גליון 1

תכנית אב

נת"צ הרצוג

תכנית הסדר תנועה

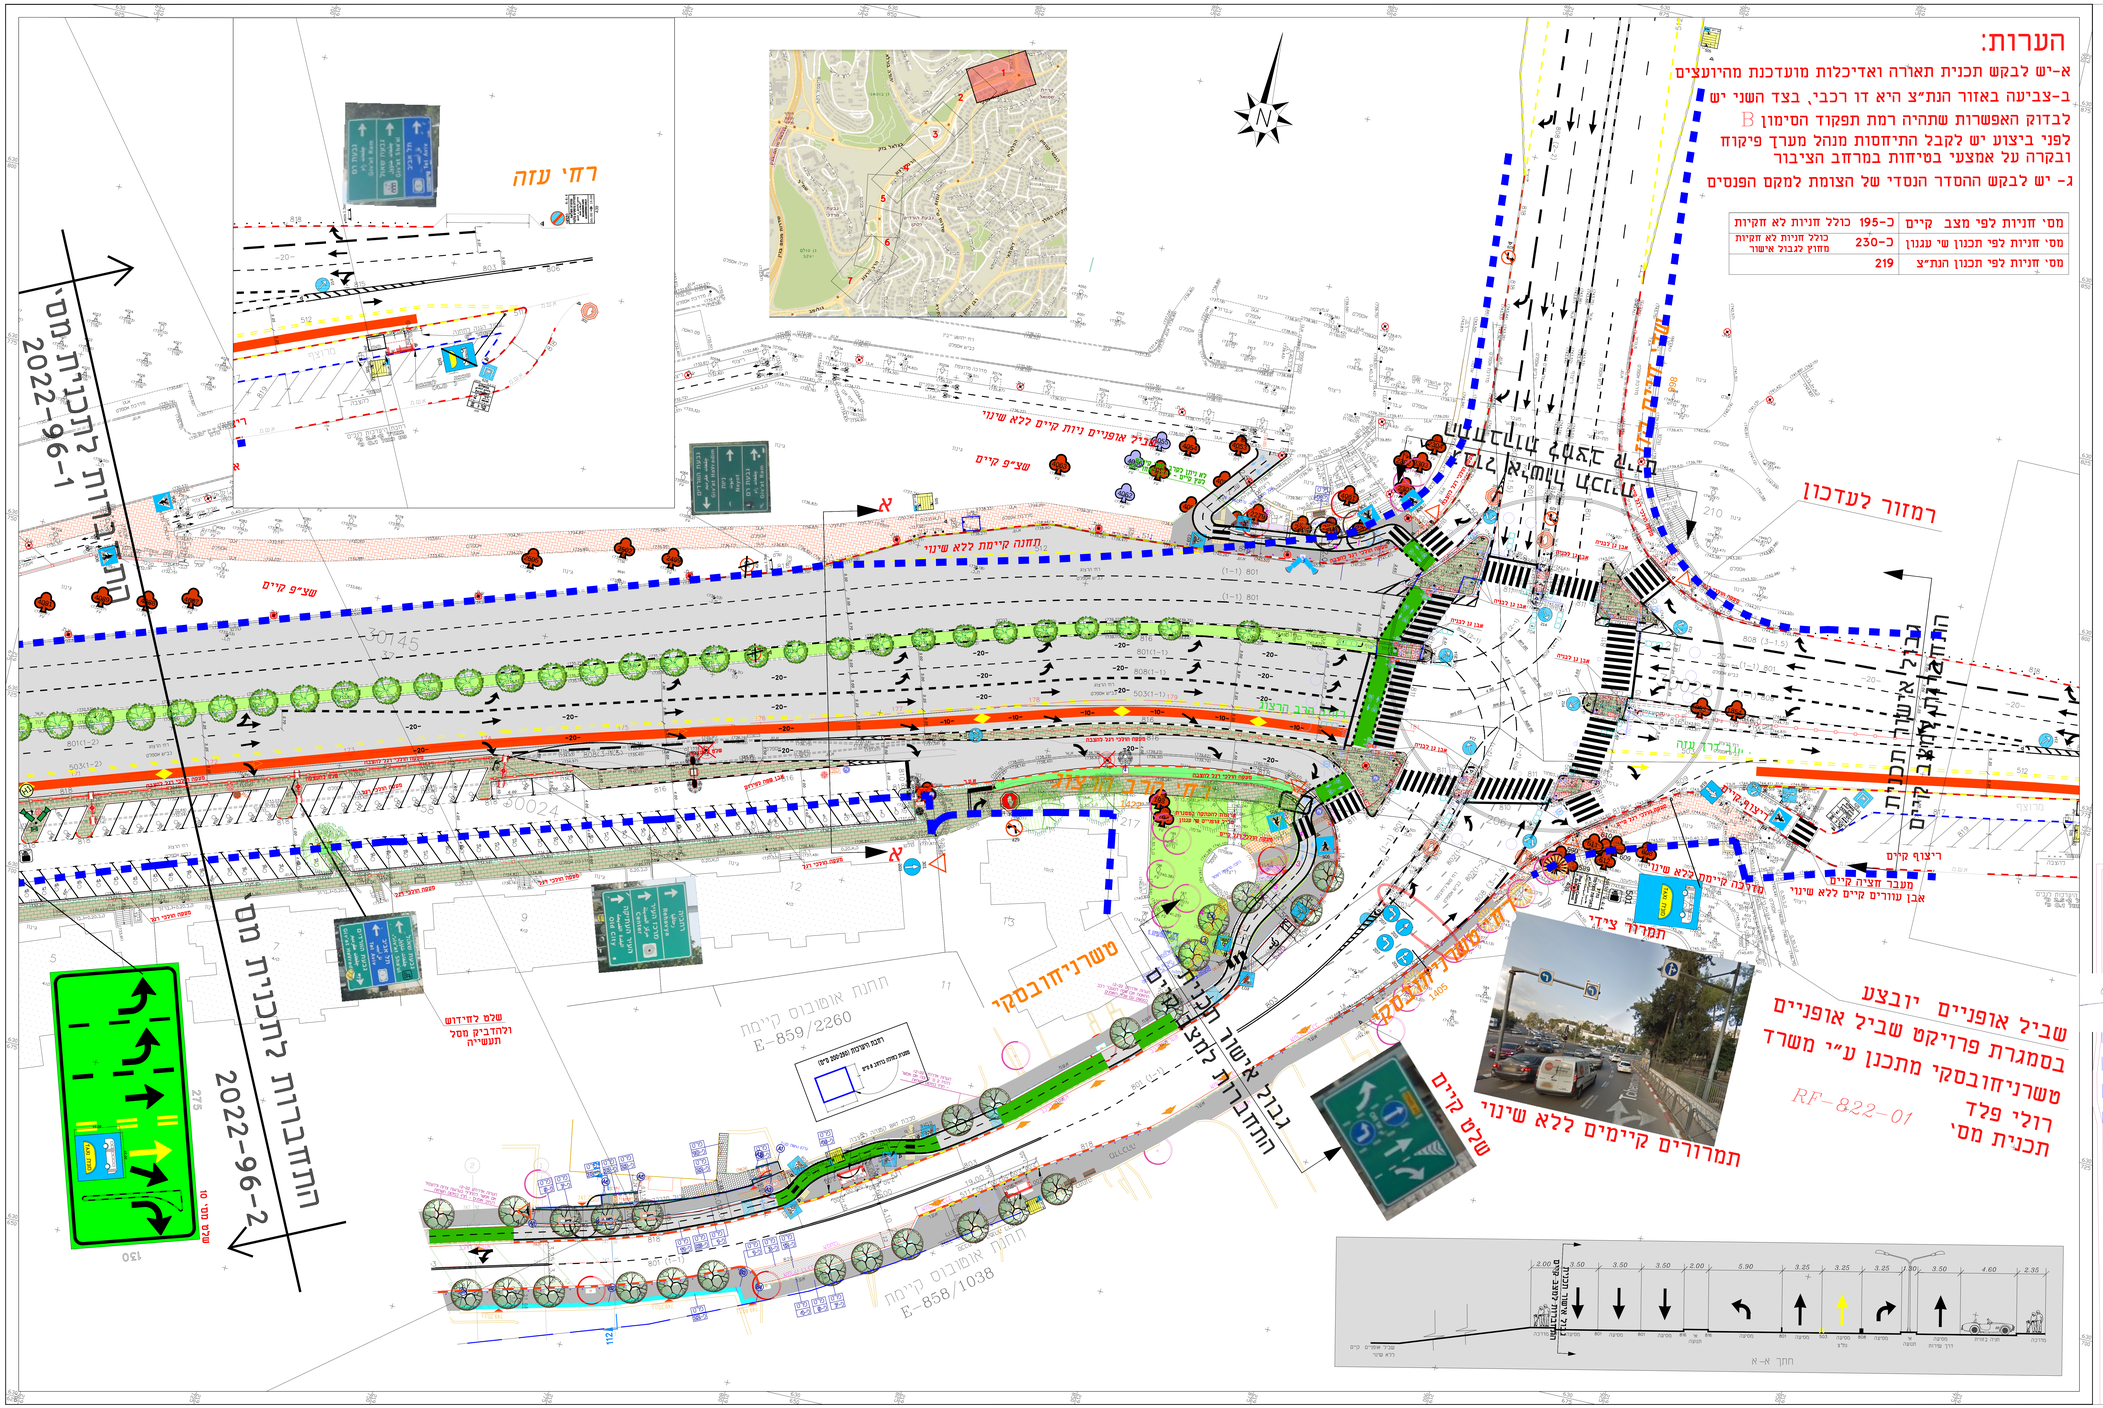
א-יש לבקש תכנית תאורה ואדיכלות מועדכנת מהיועצים

ב-צביעה באזור הנת"צ היא דו רכבי, בצד השני יש לבדוק האפשרות שתהיה רמת תפקוד הסימון B לפני ביצוע יש לקבל התיחסות מנהל מערך פיקוח ובקרה על אמצעי בטיחות במרחב הציבור

ג- יש לבקש ההסדר הנסדי של הצומת למקם הפנסים
